SMART GAS Monfalcone, Italia

Distribuzione GNL in Regione Friuli-Venezia Giulia

Procedura di Verifica e assoggettabilità a VIA per il progetto
“Distribuzione GNL in Regione Friuli Venezia Giulia” – Riscontro
alle integrazioni

Doc. No. P0030812-1-H16 Rev. 0 – Febbraio 2023

Figura 2.2: Render 1-sullo sfondo la presenza di una nave visibile e percepibile solo nello zoom proposto

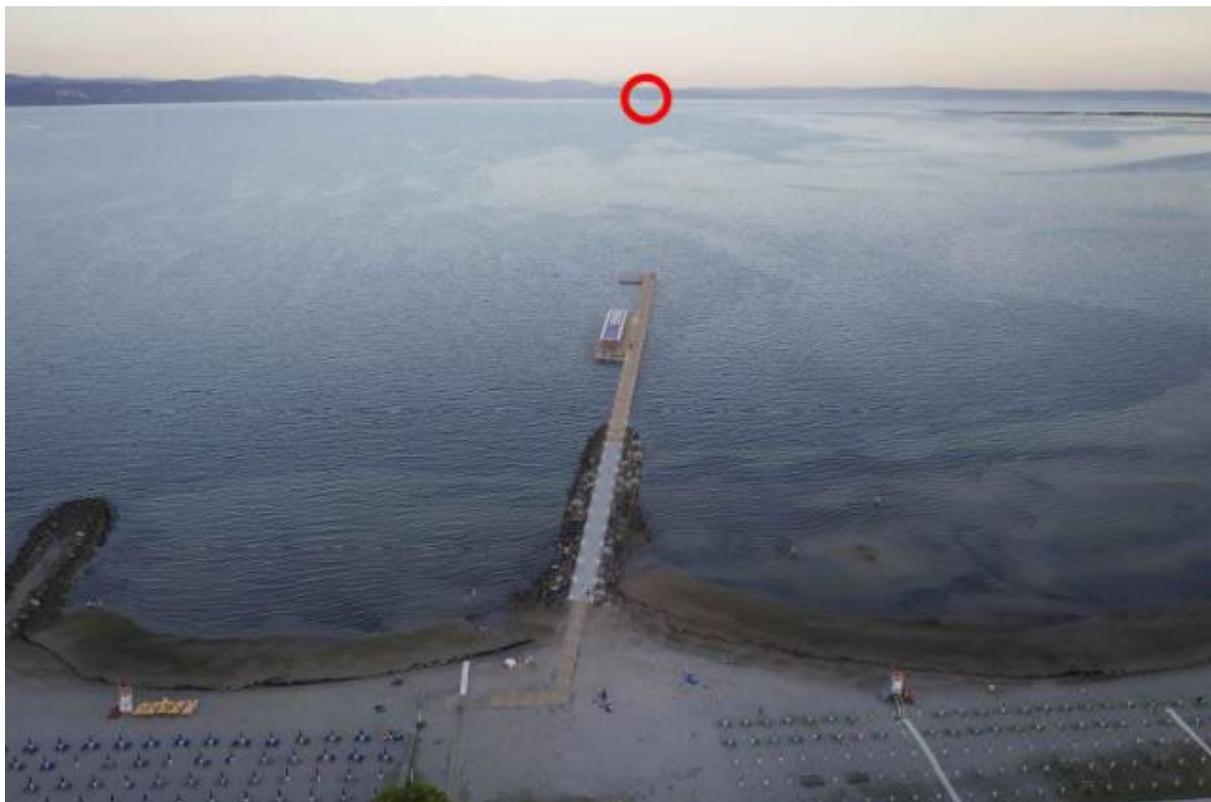
Illustrare i progetti esistenti o in corso nell'area vasta sia marina/marittima (quali ad esempio le attività portuali, le attività diportistiche, le attività di bunkeraggio), che ferroviaria e stradale, sia in ragione del possibile cumulo di impatti sulle componenti ambientali e sui possibili recettori, sia rispetto al rischio di incidente rilevante, ai rischi legati al traffico dei convogli ferroviari con intersezioni con la viabilità stradale, in ambito urbano, a quelli legati al traffico marittimo particolarmente nel bacino di Panzano.”

Risulta interessante anche sottolineare come lo sviluppo dell'intervento in esame non interferisca in termini vedutistici con la presenza dell'area di sviluppo turistico; infatti considerando il render estrapolato dal progetto integrato di sviluppo turistico sostenibile (Tavola RENDER 1 allegata alla domanda dell'istanza presentata¹) è possibile constatare come l'ipotetico shuttle che percorrerà la traiettoria tra la nave madre e il molo Castillo (quest'ultimo non visibile dal pontile in progetto) sarebbe difficilmente percepibile.

Si riporta quindi nel seguito il RENDER 1 prodotto nell'ambito della documentazione dell'istanza del Piano Integrato di Sviluppo Turistico Sostenibile cerchiando in rosso una nave all'orizzonte che dista c.a. 15-20 km e che potrebbe essere paragonata allo shuttle dell'intervento in progetto. È evidente come questa non sia sostanzialmente visibile e sicuramente sia scarsamente percepibile.
